Illustrierte Ersatzteilliste (IPL) – Update

365

503 63 76-03/04

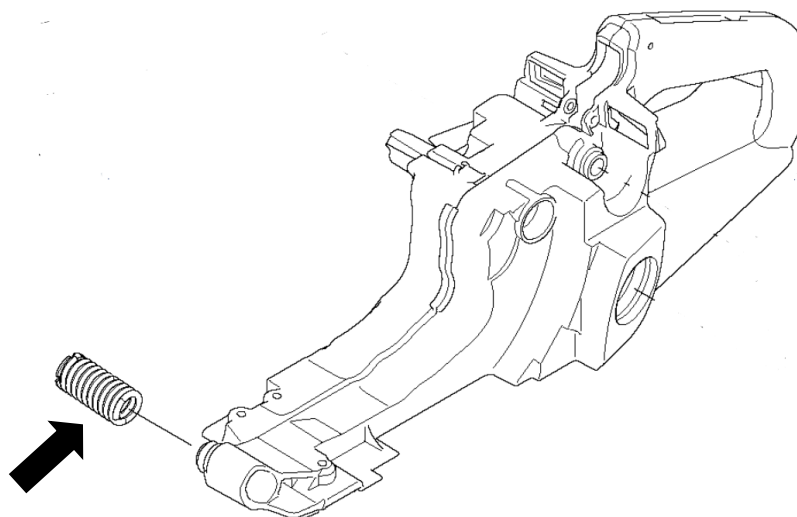
Neuer Vibrationsdämpfer mit geschliffener Oberfläche auf der Metallfeder Der Kunststoffstecker wurde verändert.
Dadurch ist das Gewinde länger, wodurch die Feder im Kunststoffstecker besser festgezogen werden kann.

Grund: Verbesserte Haltbarkeit des Vibrationsdämpfers.

Neue Artikel: Vibrationsdämpfer 503 63 76-03 und 503 63 76-04 (fest)
